BOLLETTINO - BULLETIN

TECNICO • TECHNICAL	●	GRUPPO • GROUP	3
RICAMBI • SPARE PARTS	●	NR • NO	110
INFORMAZIONI • INFORMATION		DATA • DATE	12 -11

MODELS: Backpack brushcutter 8465 Ergo - 8535 Ergo

SUBJECT: Handle, protection cable, earth wires

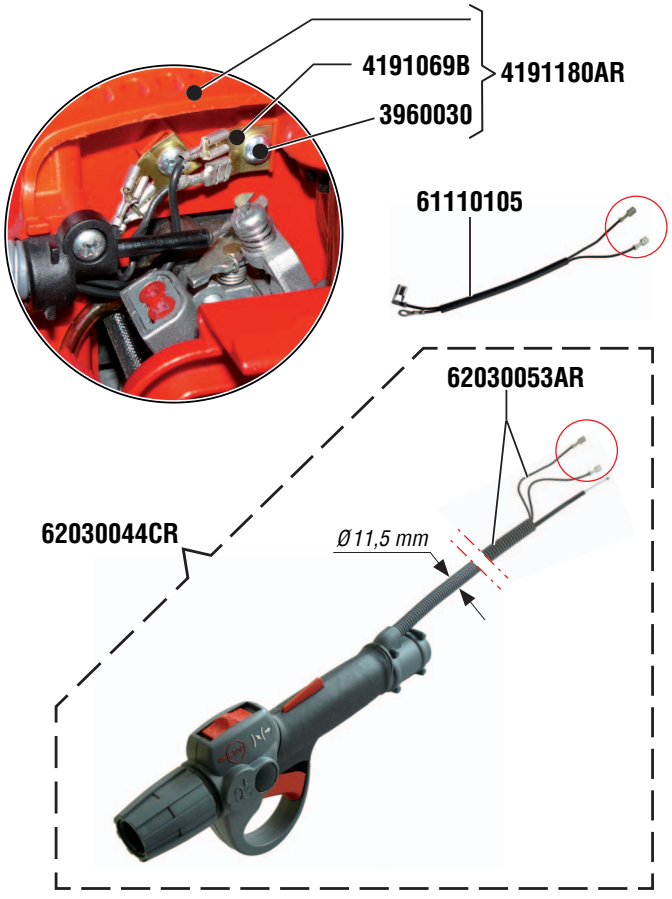
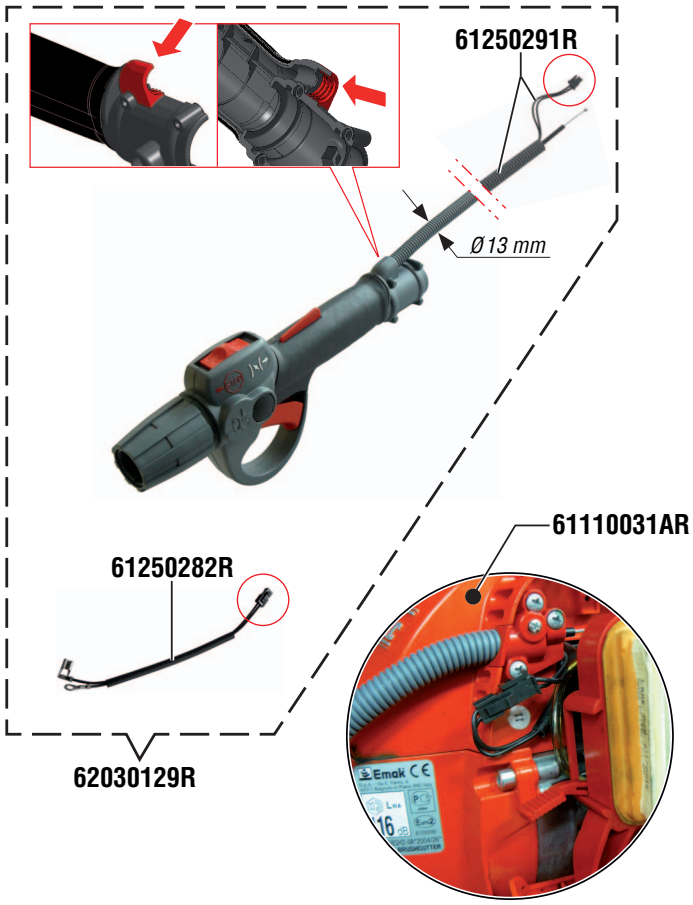
DESCRIPTION: Changed the diameter for the protection cable hose and relative housing on the handle. Changed the earth cables (handle cable - engine cable) with the introduction of a new earth wiring system instead of the slide types. They will no longer fit over the earth plate, they are coupled together.

INTERCHANGEABILITY: Yes complete assy.

PARTS AVAILABILITY: All premodified parts will continue to be available except for the old complete handle that is supplied until final depletion of the stock.

CUT-IN DATE: 27/10/11, serial n° 2641430880 (8465 Ergo); 02/11/11, serial n° 2661446654 (8535 Ergo).

SUBJECT: Handle, protection cable, earth wires

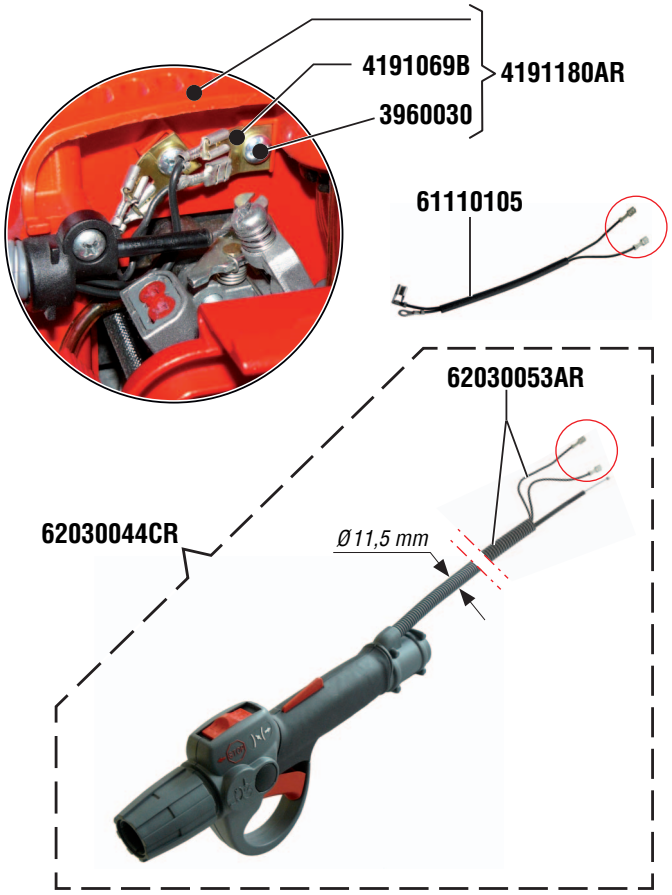
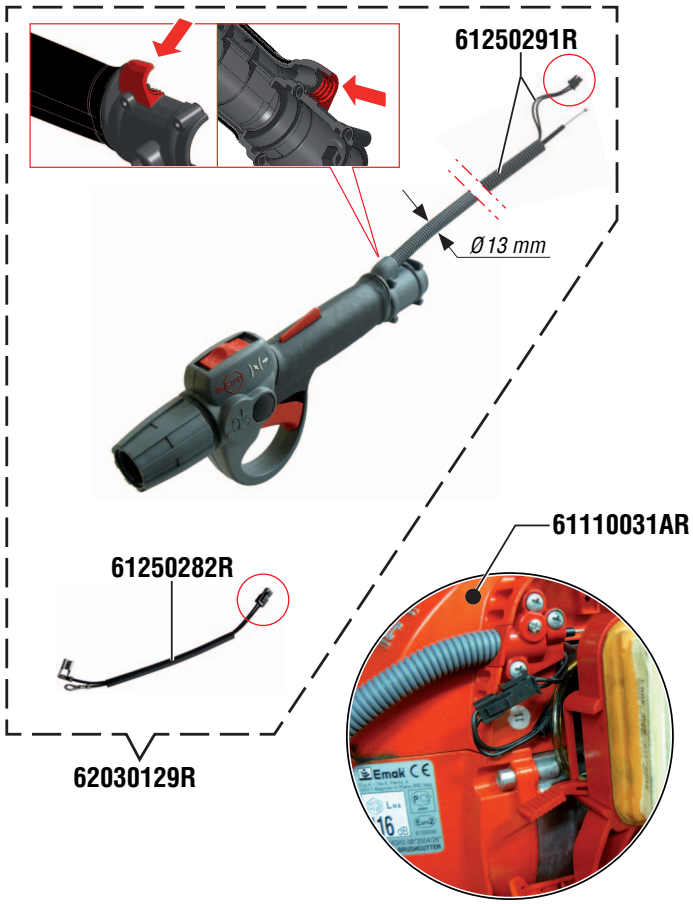
DESCRIPTION: Changed the diameter for the protection cable hose and relative housing on the handle. Changed the earth cables (handle cable - engine cable) with the introduction of a new earth wiring system instead of the slide types. They will no longer fit over the earth plate, they are coupled together.

INTERCHANGEABILITY: Yes complete assy.

PARTS AVAILABILITY: All premodified parts will continue to be available except for the old complete handle that is supplied until final depletion of the stock.

CUT-IN DATE: 27/10/11, serial n° 2641430880 (8465 Ergo); 02/11/11, serial n° 2661446654 (8535 Ergo).

SUBJECT: Handle, protection cable, earth wires

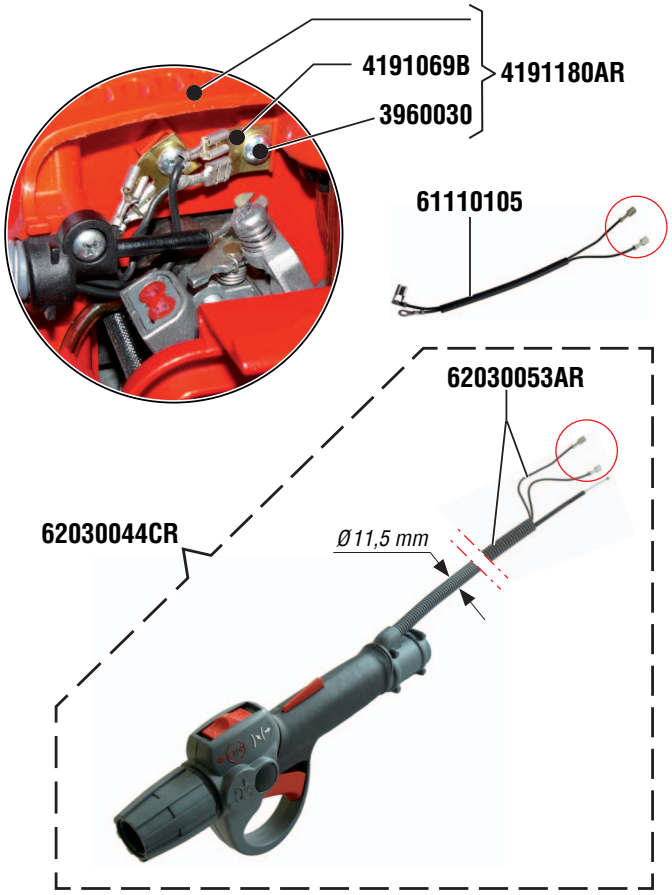
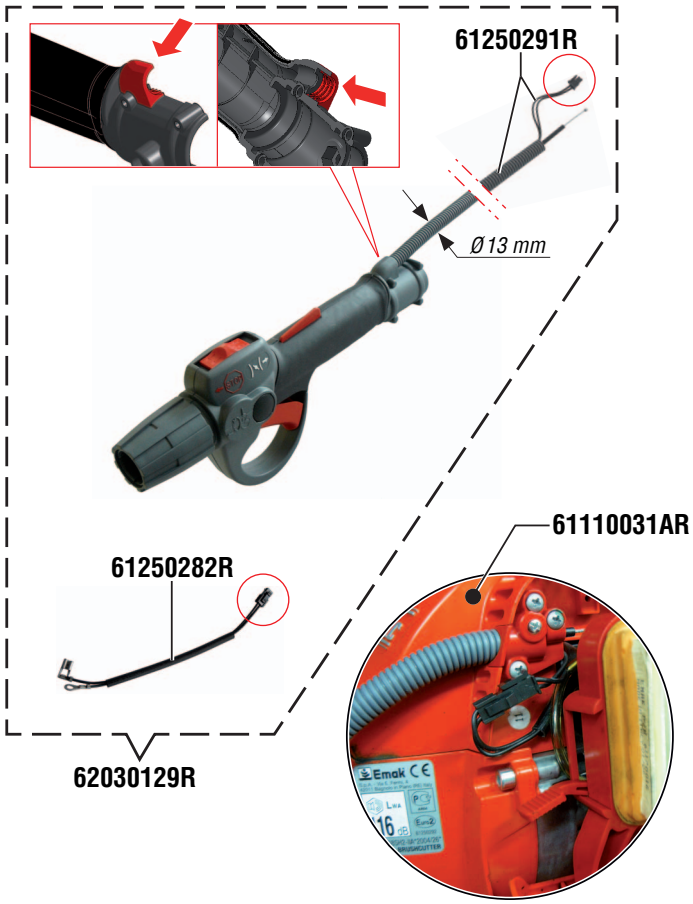
DESCRIPTION: Changed the diameter for the protection cable hose and relative housing on the handle. Changed the earth cables (handle cable - engine cable) with the introduction of a new earth wiring system instead of the slide types. They will no longer fit over the earth plate, they are coupled together.

INTERCHANGEABILITY: Yes complete assy.

PARTS AVAILABILITY: All premodified parts will continue to be available except for the old complete handle that is supplied until final depletion of the stock.

CUT-IN DATE: 27/10/11, serial n° 2641430880 (8465 Ergo); 02/11/11, serial n° 2661446654 (8535 Ergo).

SUBJECT: Handle, protection cable, earth wires

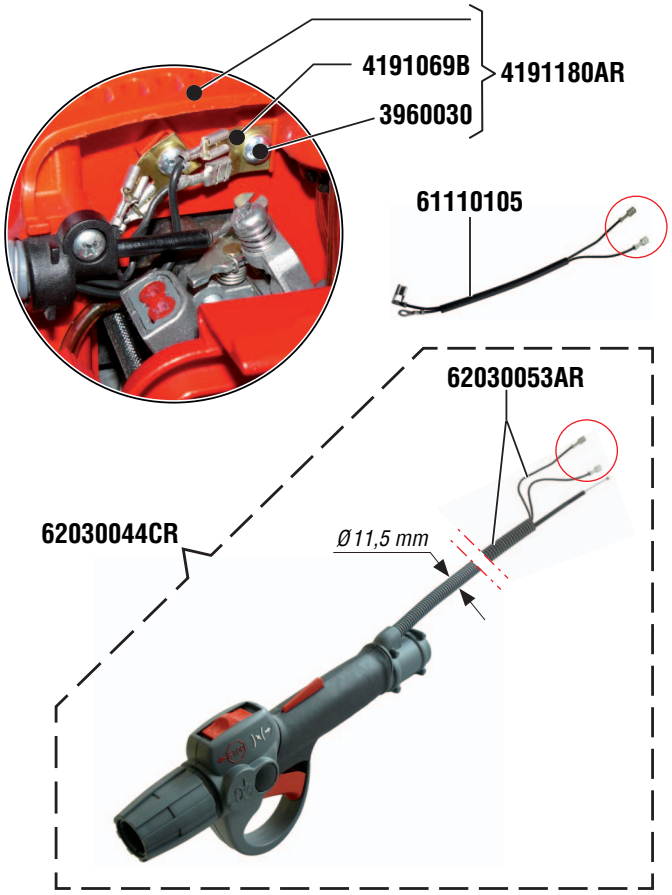
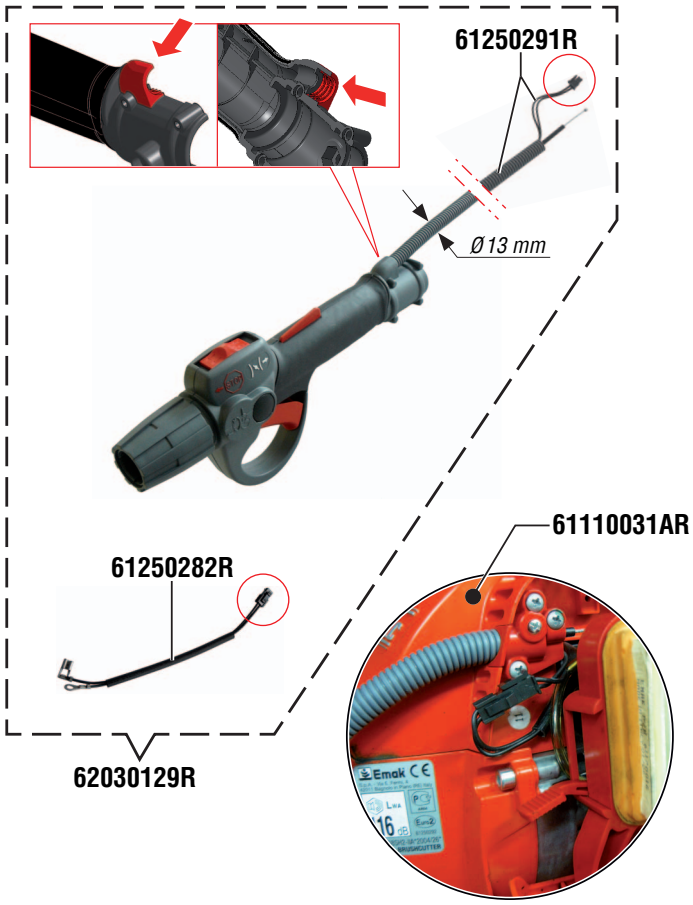
DESCRIPTION: Changed the diameter for the protection cable hose and relative housing on the handle. Changed the earth cables (handle cable - engine cable) with the introduction of a new earth wiring system instead of the slide types. They will no longer fit over the earth plate, they are coupled together.

INTERCHANGEABILITY: Yes complete assy.

PARTS AVAILABILITY: All premodified parts will continue to be available except for the old complete handle that is supplied until final depletion of the stock.

CUT-IN DATE: 27/10/11, serial n° 2641430880 (8465 Ergo); 02/11/11, serial n° 2661446654 (8535 Ergo).

SUBJECT: Handle, protection cable, earth wires

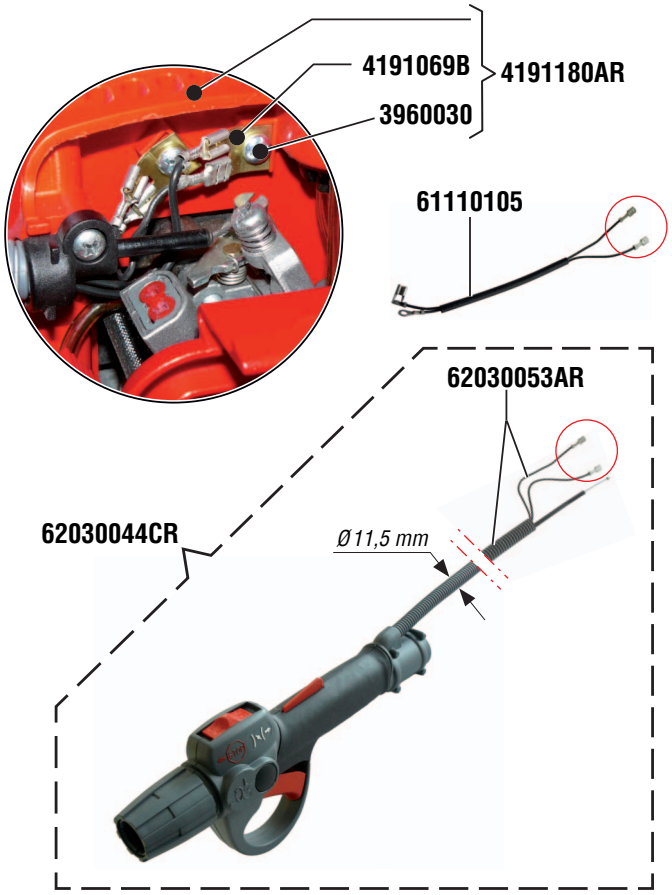
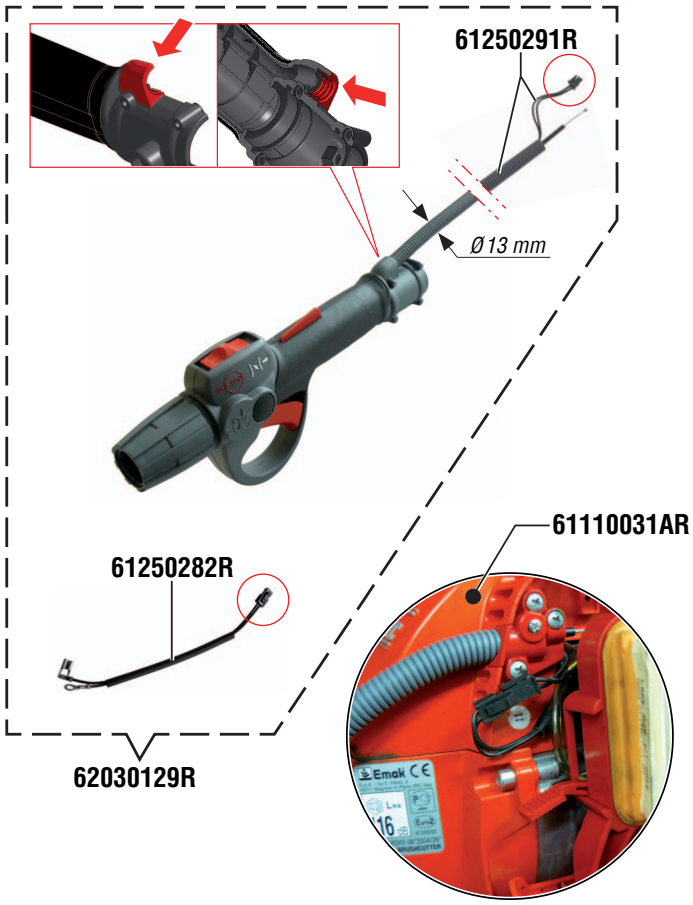
DESCRIPTION: Changed the diameter for the protection cable hose and relative housing on the handle. Changed the earth cables (handle cable - engine cable) with the introduction of a new earth wiring system instead of the slide types. They will no longer fit over the earth plate, they are coupled together.

INTERCHANGEABILITY: Yes complete assy.

PARTS AVAILABILITY: All premodified parts will continue to be available except for the old complete handle that is supplied until final depletion of the stock.

CUT-IN DATE: 27/10/11, serial n° 2641430880 (8465 Ergo); 02/11/11, serial n° 2661446654 (8535 Ergo).

SUBJECT: Handle, protection cable, earth wires

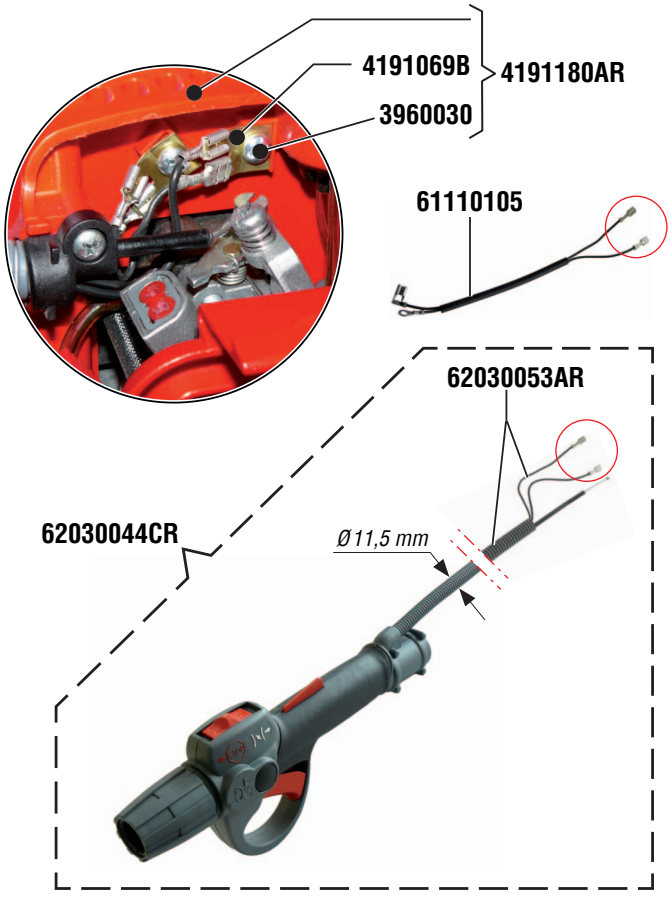
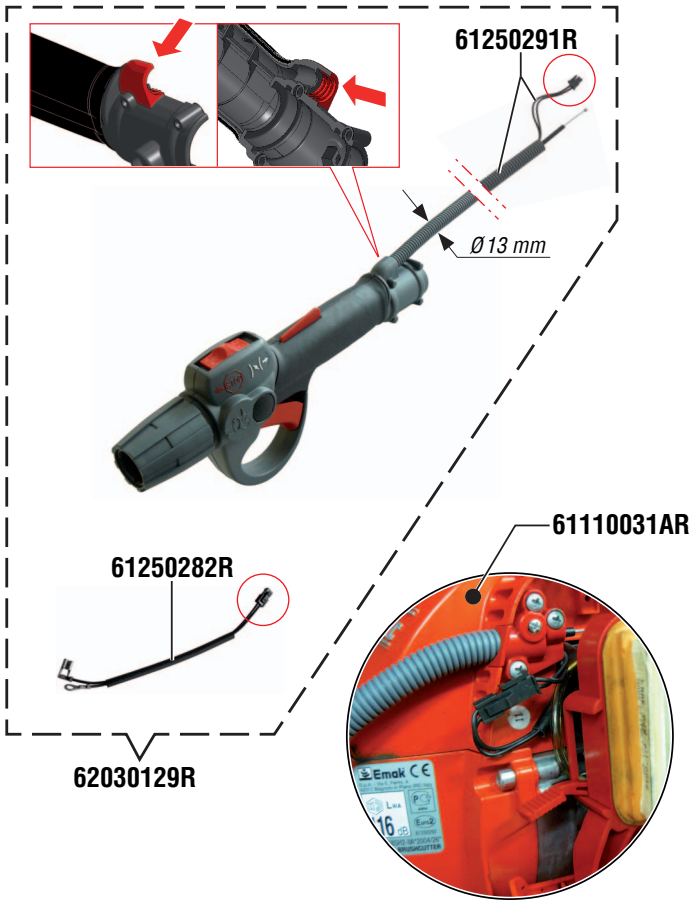
DESCRIPTION: Changed the diameter for the protection cable hose and relative housing on the handle. Changed the earth cables (handle cable - engine cable) with the introduction of a new earth wiring system instead of the slide types. They will no longer fit over the earth plate, they are coupled together.

INTERCHANGEABILITY: Yes complete assy.

PARTS AVAILABILITY: All premodified parts will continue to be available except for the old complete handle that is supplied until final depletion of the stock.

CUT-IN DATE: 27/10/11, serial n° 2641430880 (8465 Ergo); 02/11/11, serial n° 2661446654 (8535 Ergo).

SUBJECT: Handle, protection cable, earth wires

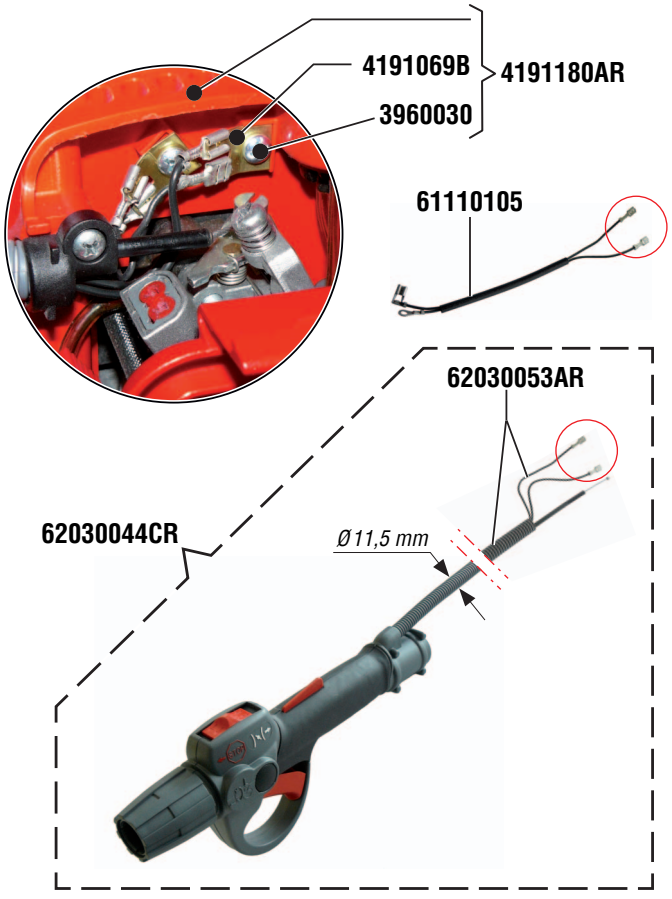
DESCRIPTION: Changed the diameter for the protection cable hose and relative housing on the handle. Changed the earth cables (handle cable - engine cable) with the introduction of a new earth wiring system instead of the slide types. They will no longer fit over the earth plate, they are coupled together.

INTERCHANGEABILITY: Yes complete assy.

PARTS AVAILABILITY: All premodified parts will continue to be available except for the old complete handle that is supplied until final depletion of the stock.

CUT-IN DATE: 27/10/11, serial n° 2641430880 (8465 Ergo); 02/11/11, serial n° 2661446654 (8535 Ergo).
